2024_CBS_07144 OMV_2023161152 K - omgevingsaanvraag voor het verkavelen in functie van een woonproject met aanleg van nieuwe wegenis en openbaar park - met openbaar onderzoek - Kliniekstraat en Tweekapellenstraat, 9050 Gent - Vergunning

Beslissing: Goedgekeurd in besloten vergadering van 10 juli 2024

- Onderwerp: het verkavelen in functie van een woonproject met aanleg van nieuwe wegenis en openbaar park

Volgend verslag werd uitgebracht door de gemeentelijk omgevingsambtenaar op 14 mei 2024:

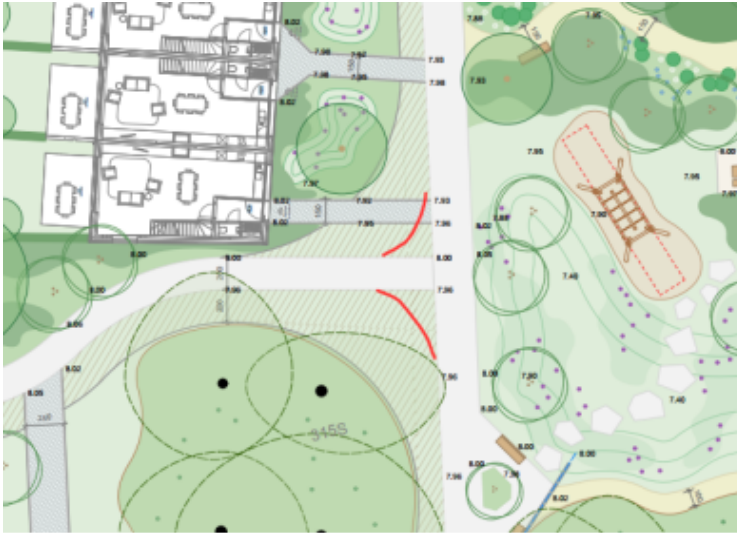
We zijn een absolute voorstander om verharding tot het strikt minimale te beperken, binnen de plannen is hier rekening mee gehouden maar iets te ver doorgedreven. Vooral voor fietsers is het niet wenselijk om haakse hoeken in de paden te voorzien.

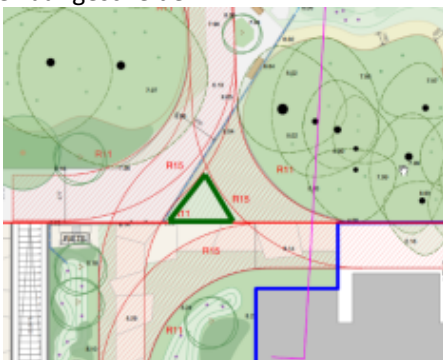
De aansluiting van het pad naar de parking van het ziekenhuis en ook de fietsenstallingen op het hoofdpad dient vloeiend uitgewerkt te worden.

Grindgazon

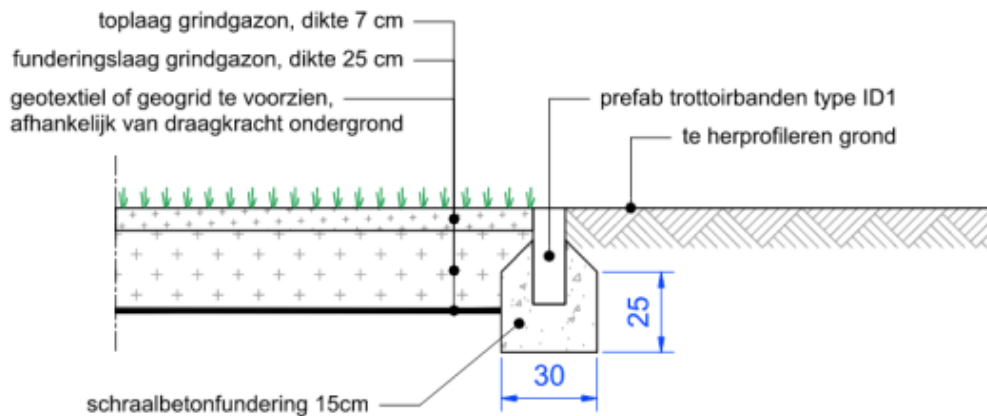
De opbouw van het grindgazon is niet conform de voorschriften van Stad Gent.
Opbouw Stad Gent:

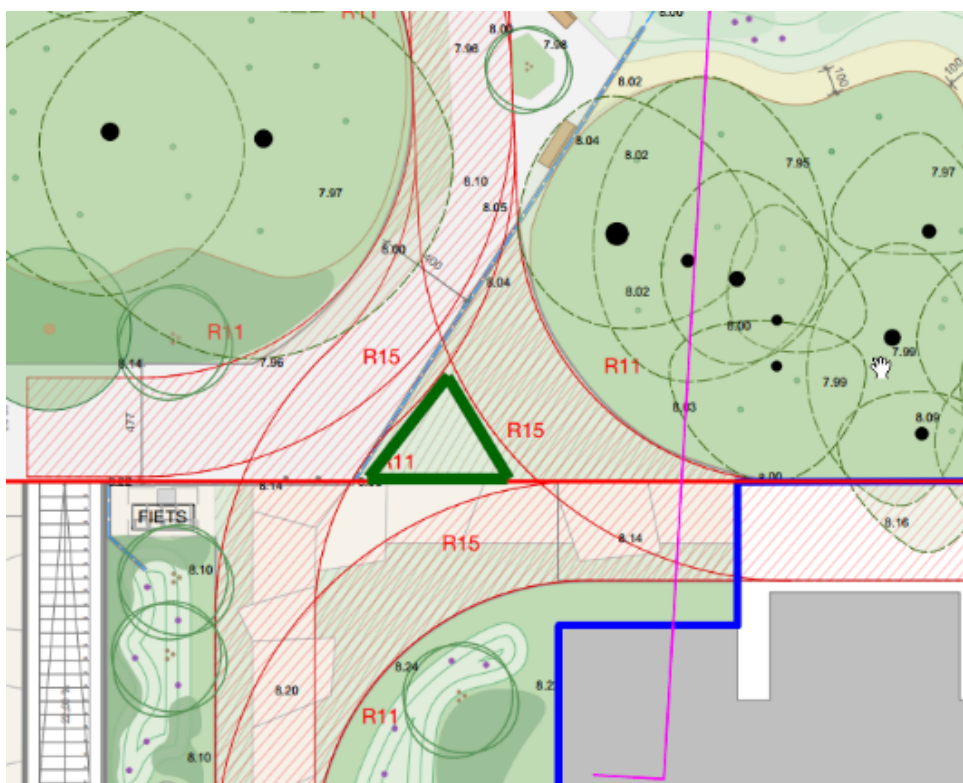
De peilenstudie blijft een aantal vragen oproepen en dient nogmaals kritisch in detail bekeken te worden. Voorbeelden hiervan zijn de volgende:

- Ter hoogte van de aansluiting van het nieuwe pad op de Tweekapellenstraat wordt uitgegaan van een peil van 7.65 TAW. Volgens de peilen op het plan bestaande toestand ligt de as van de te behouden rijweg op +/- 7.70 TAW. Rekening houdend met het feit dat de vloerpassen van de aanpalende nieuwe woningen op een peil 7.92 TAW voorzien zijn en het feit dat we bij voorkeur het voetpad éénparig laten afwateren richting de rijweg is het aangewezen om het peil van de aansluiting op te trekken.

- Ter hoogte van de bestaande bomen die te behouden zijn is het bestaande maaiveld variabel tussen een peil 8.17 TAW en 7.97 TAW, de laag gelegen zone is beperkt in oppervlakte. Ondanks dit is toch de verkanting van het nieuwe pad volledig voorzien in de richting van dit plantvak met een laagste peil dat nog lager gelegen is nl. 7.96. Dit maakt dat alle water zal stagneren in de zone met het grindgazon en dat plasvorming met bijhorende schade hier onvermijdelijk zal zijn.

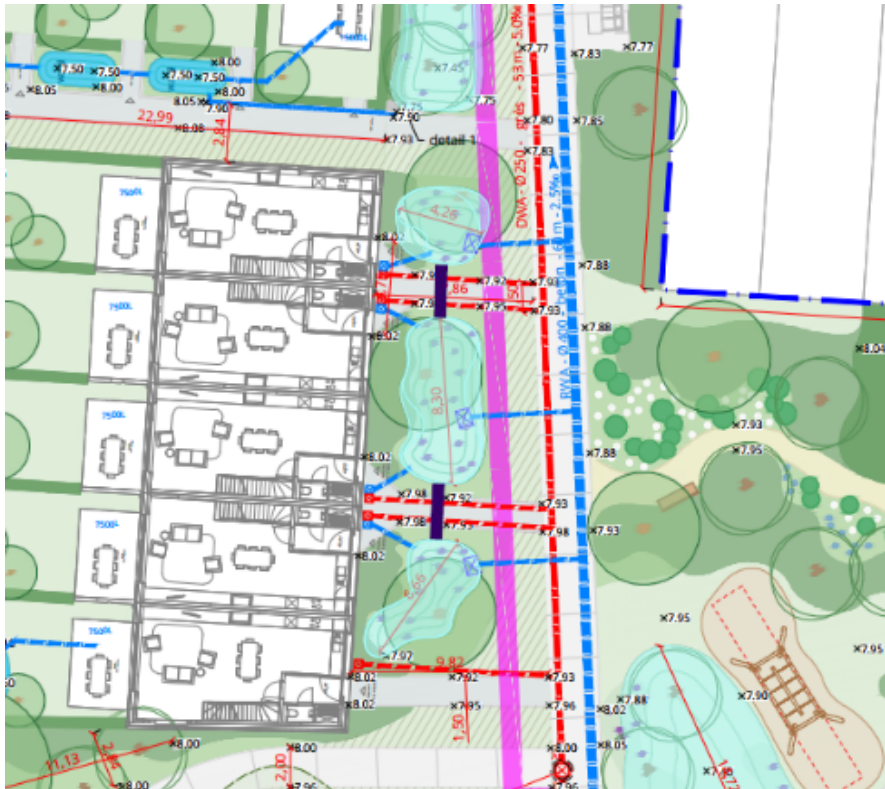
De aansluiting van het pad naar de parking van het ziekenhuis en ook de fietsenstallingen op het hoofdpad dient vloeiend uitgewerkt te worden.

Om het volume en het verschil in infiltratiecapaciteit van de bodem van de verschillende wadi's beter te benutten is het beter om deze onderling te verbinden met verholen goten. Hierdoor kan ook het aantal overstortkolken beperkt worden:

Grindgazon

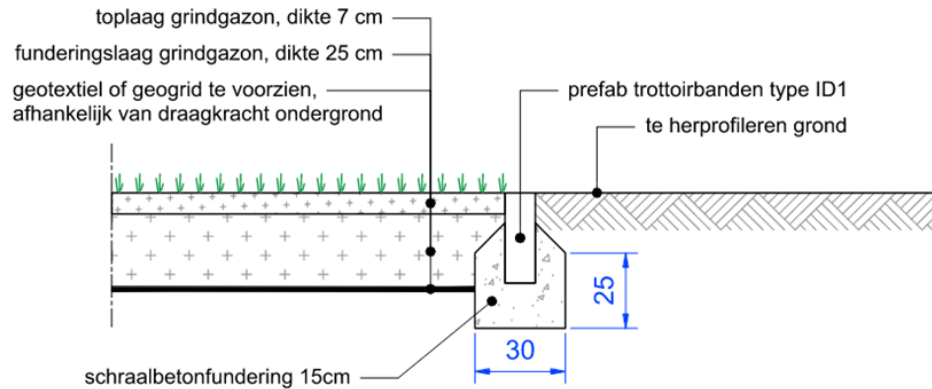
De opbouw van het grindgazon is niet conform de voorschriften van Stad Gent.

Opbouw Stad Gent:

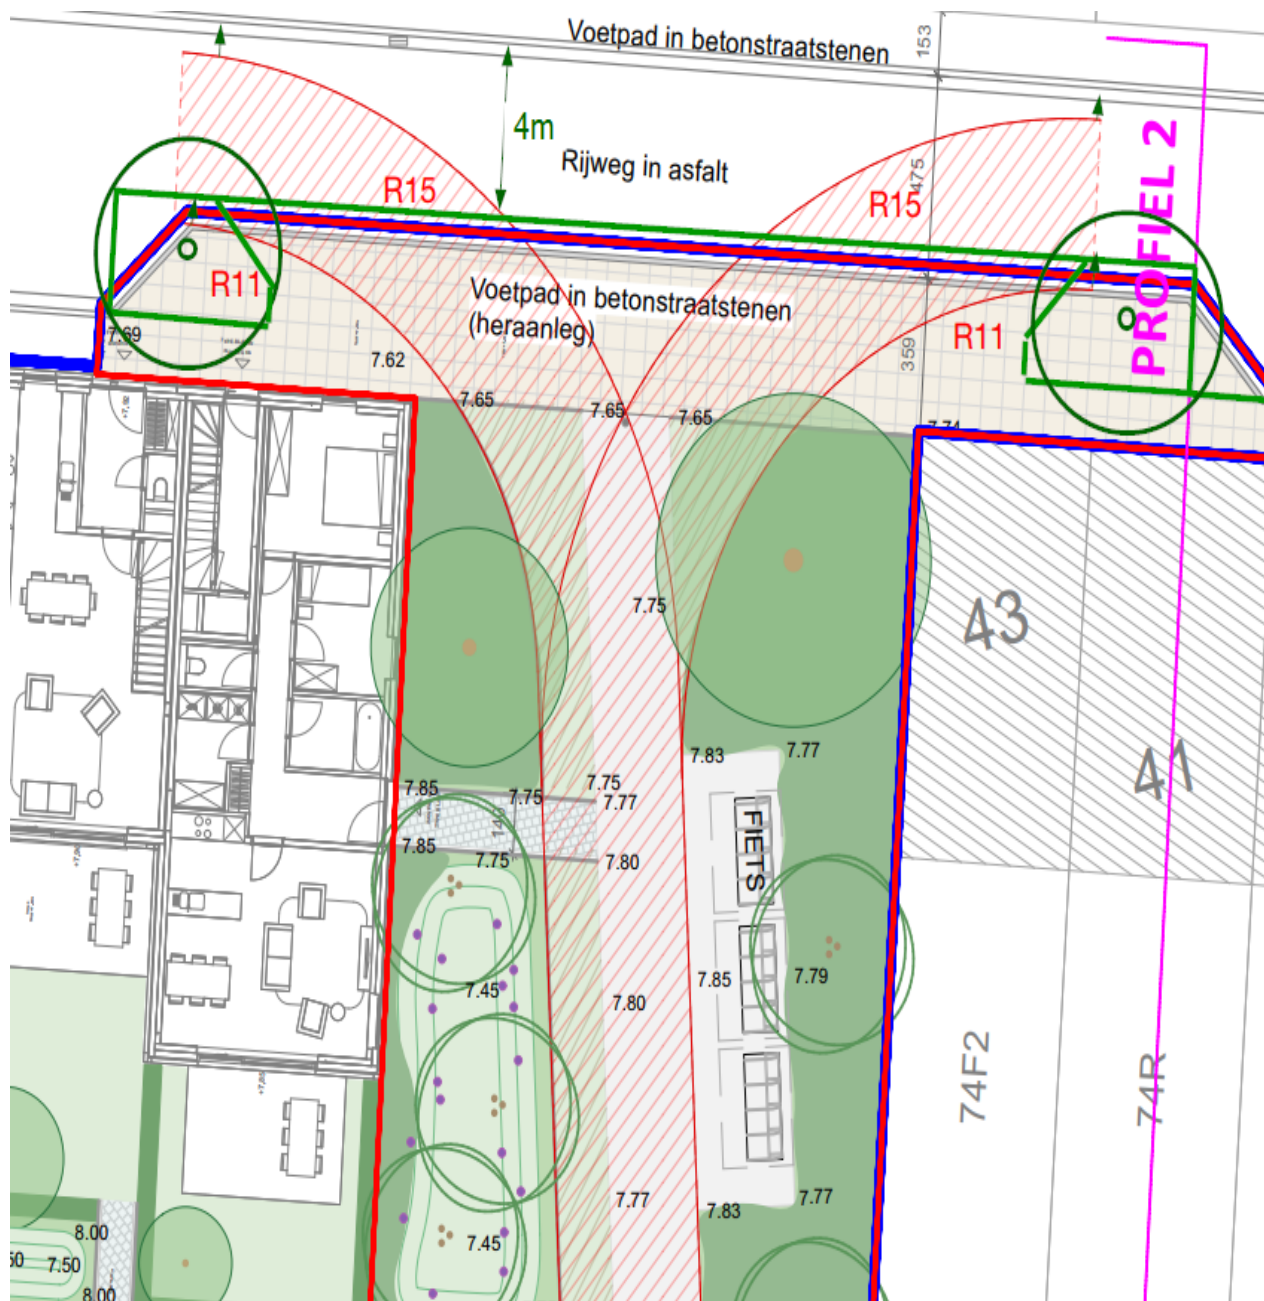
De Tweekapellenstraat is een éénrichtingsstraat. De rijweg kan bijgevolg thv de voetpaduitstulping ingesnoerd worden tot een breedte van 4m. Hierdoor wordt het mogelijk om aan beide zijden van de inrit een boom in de straat in te brengen en zo de verharde oppervlakte en het risico op foutparkeren verder te beperken. De bomen zorgen tevens voor ruimtelijke geleiding thv de vernauwing. De aansluitingen op de parkeerstrook zijn met een haakse boordsteen ipv onder 45° uit te werken.

Tevens is in het segment van de asverschuiving tem de sleuf van de laatste huisaansluiting een top laag vernieuwing over de volle breedte op te nemen in het uitvoeringsdossier.
